## 改善箇所説明図

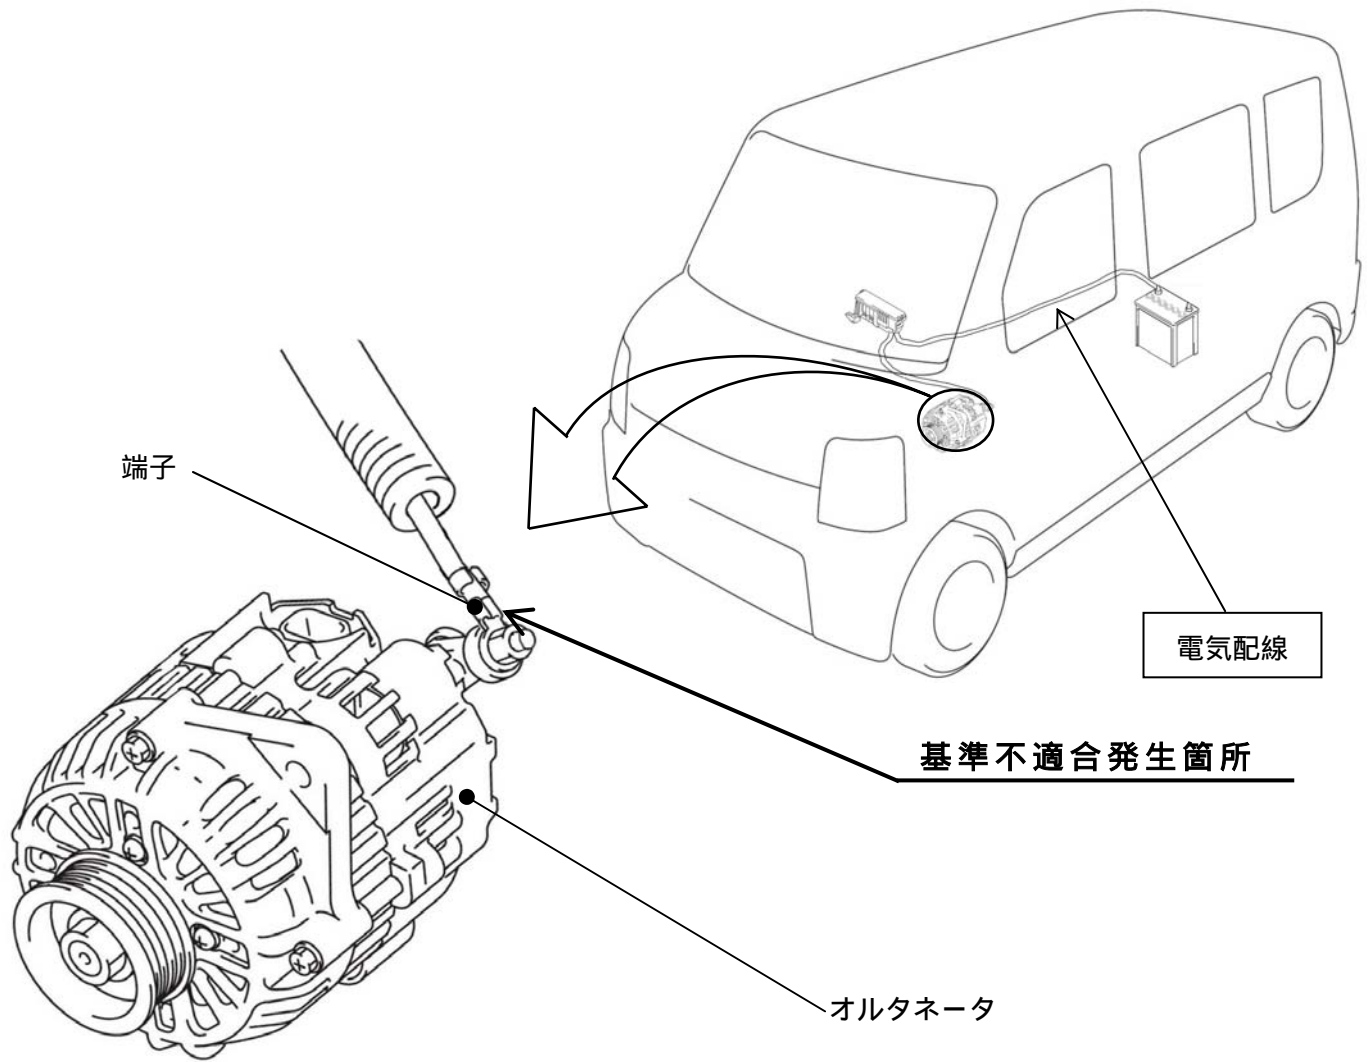
オルタネータ（発電機）に接続する電気配線の端子のかしめ力が不足しているため、当該端子のかしめ部が酸化し、断線する場合がある。そのため、バッテリーが充電されなくなり、そのまま使用を続けると、原動機が停止し、再始動できなくなる

全車両、当該配線の端子を切除して配線端部を保護処理し、対策された電気配線を追加する。

識別：追加電気配線の端子キャップの色で容易に識別できるため、特別な識別は行なわない。

（改善前は黒、改善後は灰色）
